ALPS処理水希釈放出設備及び関連施設の新設について（案）

2022年2月3日

東京電力ホールディングス株式会社

ALPS処理水の海洋放出設備の申請内容等に係る主要な論点（※）

2. 放水立坑（上流水槽、下流水槽）の構造確定

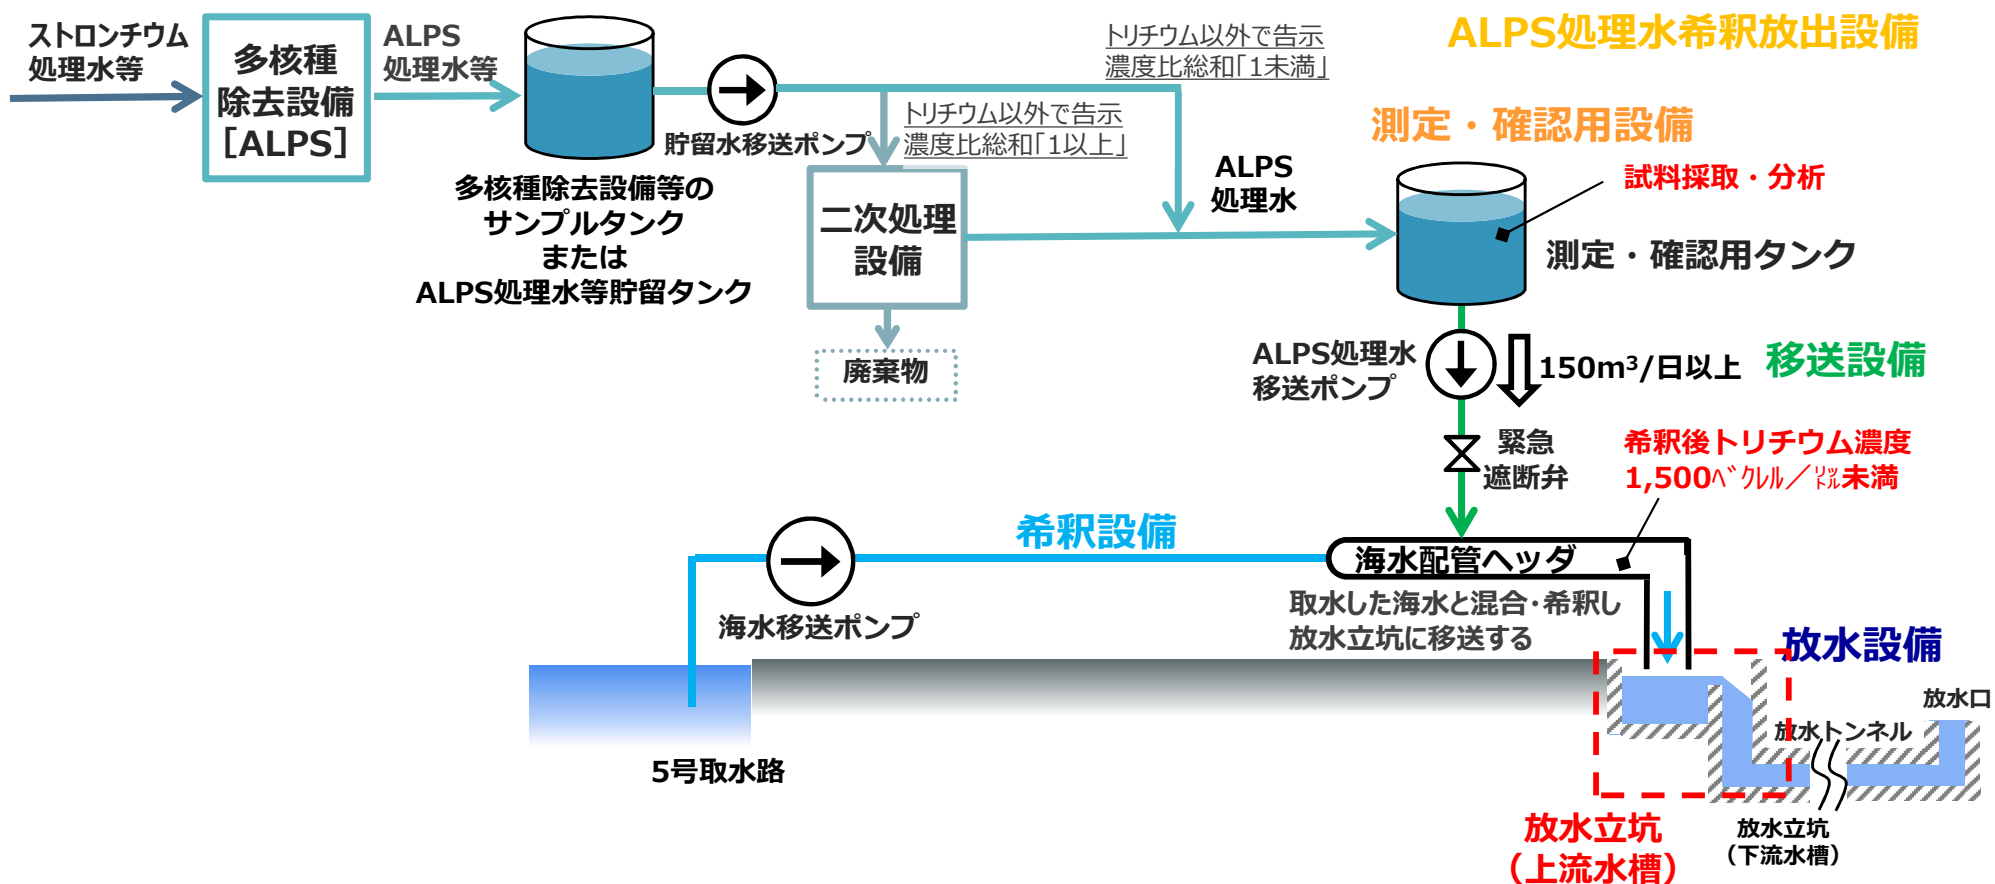
- 放水立坑（上流水槽、下流水槽）について、構造・強度、自然現象に対する防護及び信頼性を整理する中で、放水立坑の構造を確定した。

【参考】放水立坑（上流、下流水槽）の構造概要

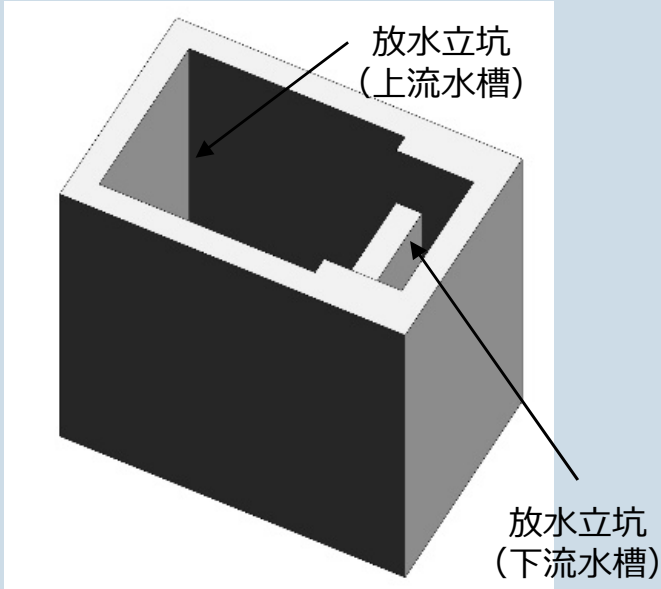
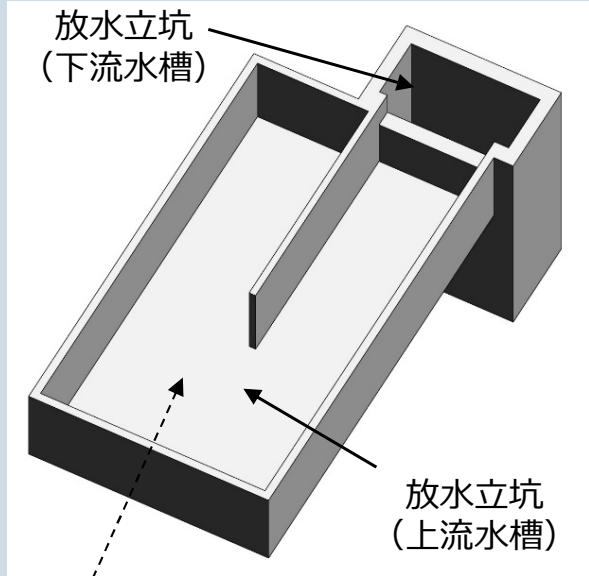
- 放水立坑構造変更経緯
- 放水立坑の当初計画は、基本設計の段階で沖合放水方式の他発電所事例を参考に、トリチウム濃度を直接計測するため、内部に隔壁（堰）を設け、上流側に容積（約2,000m³）を確保する構造としていた。
- 放水立坑（上流水槽）については、施工時の安全性、供用後の保守性などを考慮したうえで検討を実施することで、広くて浅い水槽へと構造を見直した。

- 1) プレキャスト製品活用により、設備品質向上・作業省力化を図ることができ、施工作业時の安全性が向上すること。
- 2) 保守性・緊急時対応等の運用面を考慮した場合には、当初計画の深い水槽よりも、浅い水槽の方が保守が容易であること。
- 3) 自然災害対策の観点においても、海水移送配管（オリフィス流量測定範囲）の前面に水槽を配置することで、高潮や発生頻度が高い津波来襲時（2m程度（10年に1回程度））の被災リスクを低下できること。

■ 最大応力の発生位置

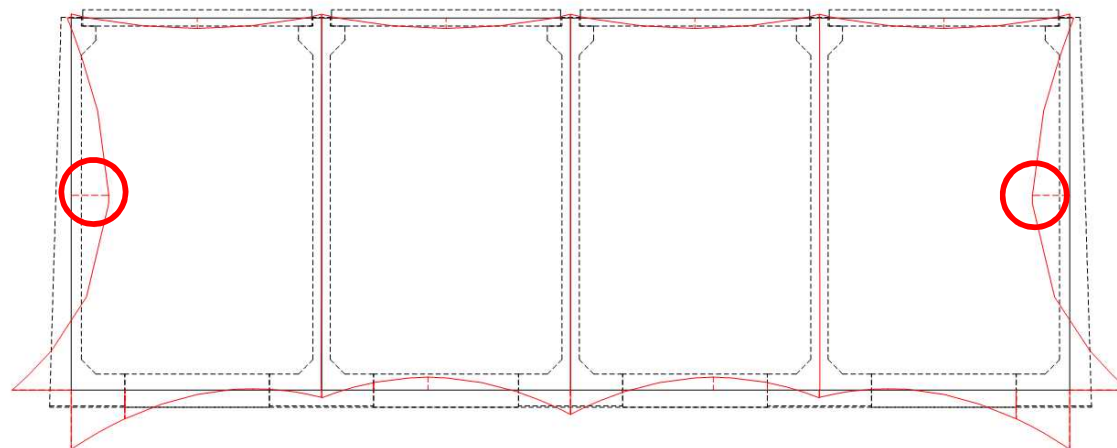
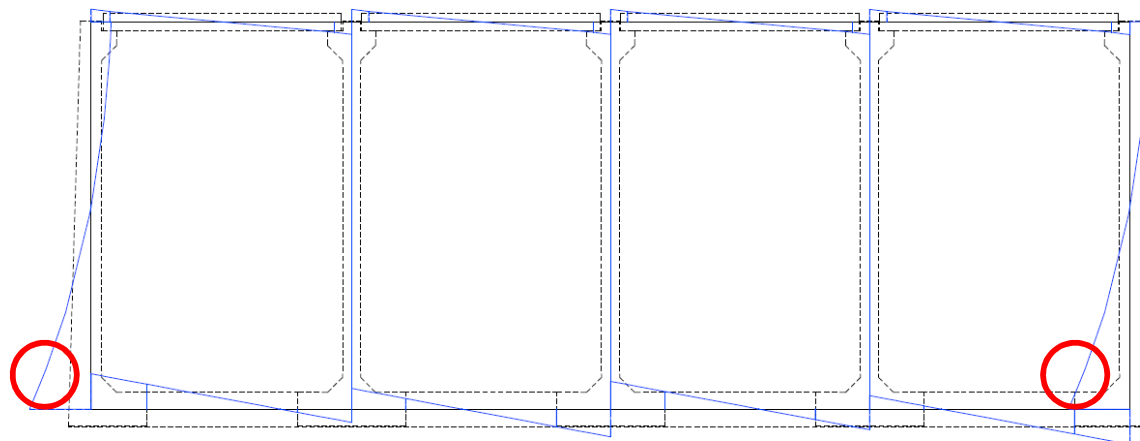
- 作用応力を許容応力と比較し、作用応力/許容応力の比が最大となる部位および荷重ケースの照査結果を下表に示す。
- 常時荷重および地震時荷重に対して、許容応力度以内であることを確認した。

検討部位	荷重ケース	応力	作用応力 (N/mm ²)	許容応力 (N/mm ²)	作用応力/許容応力
底版	常時	曲げモーメント	75	200	0.38
側壁	常時	せん断力	0.31	0.55	0.56
隔壁	地震時	曲げモーメント	94	300	0.31
頂版	常時	せん断力	0.15	0.55	0.27

■ 最大応力の発生位置

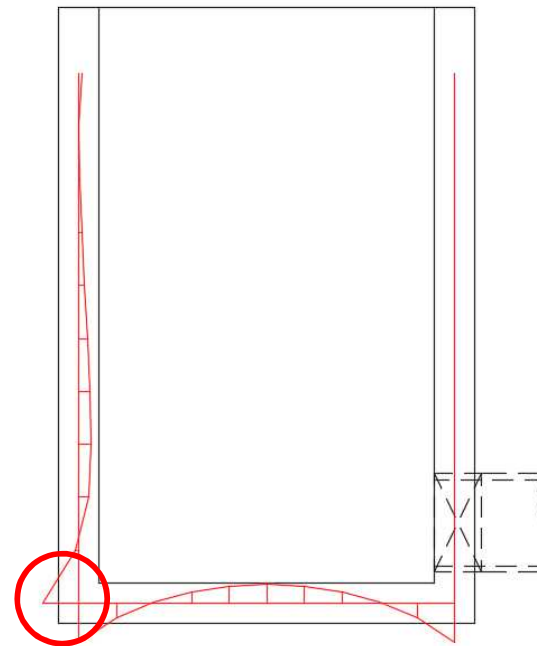
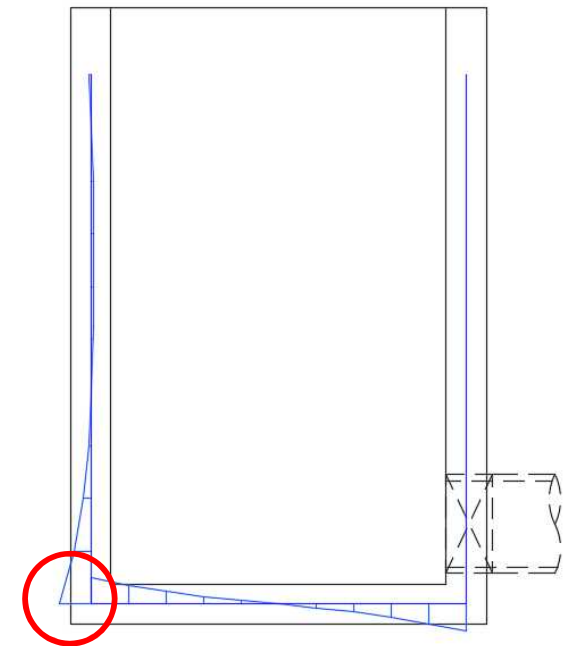
- 作用応力を許容応力と比較し、作用応力/許容応力の比が最大となる部位および荷重ケースの照査結果を下表に示す。
- 常時荷重および地震時荷重に対して、許容応力度以内であることを確認した。

*せん断力の評価については、発生応力が許容応力を超過するが、せん断補強筋を配筋することで、耐力を確保している。（コンクリート標準示方書（構造性能照査編；2002年制定）（公社）土木学会準拠）
